Пятьдесят восьмая сессия

Правила № 16 (ремни безопасности)

**Предложение по дополнению 7 к поправкам серии 06
к Правилам № 16 (ремни безопасности)**

**Представлено экспертом от Европейской ассоциации
поставщиков автомобильных деталей***

Рис. 7
 Габариты для бокового положения CRS – ISO/L1- КЛАСС РАЗМЕРА F
 ISOFIX либо для ее «зеркального отображения» – ISO/L2 – КЛАСС
 РАЗМЕРА G ISOFIX

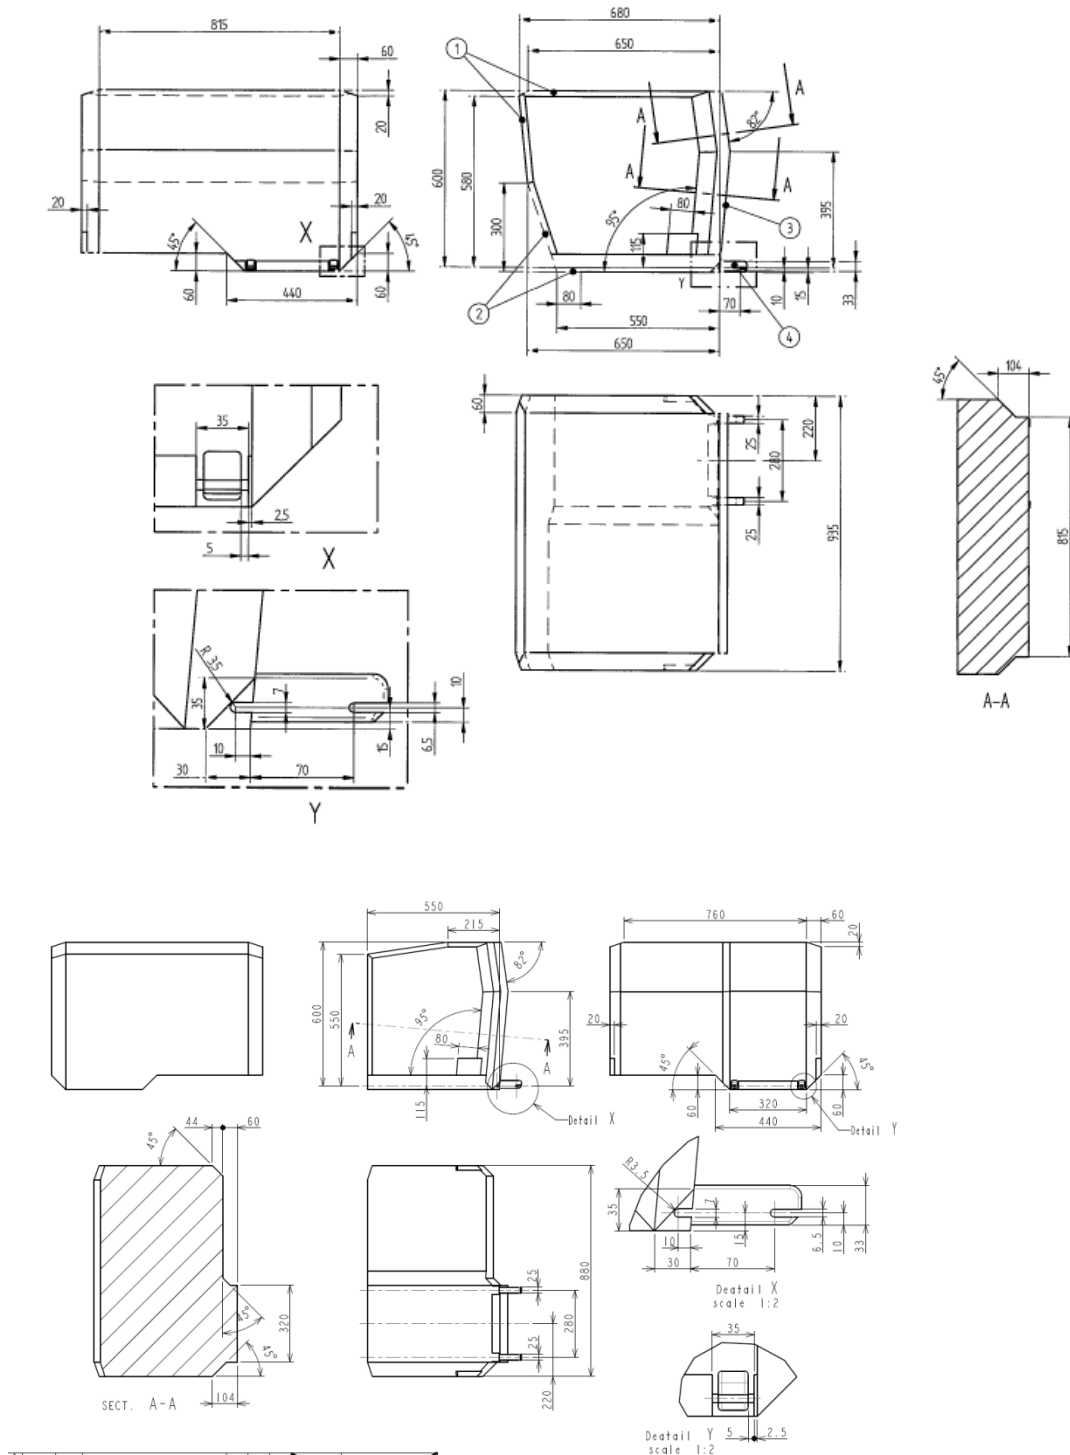
Пункт 4.7 изменить следующим образом:

«4.7 Развертка детской удерживающей системы, устанавливаемой в боковом направлении
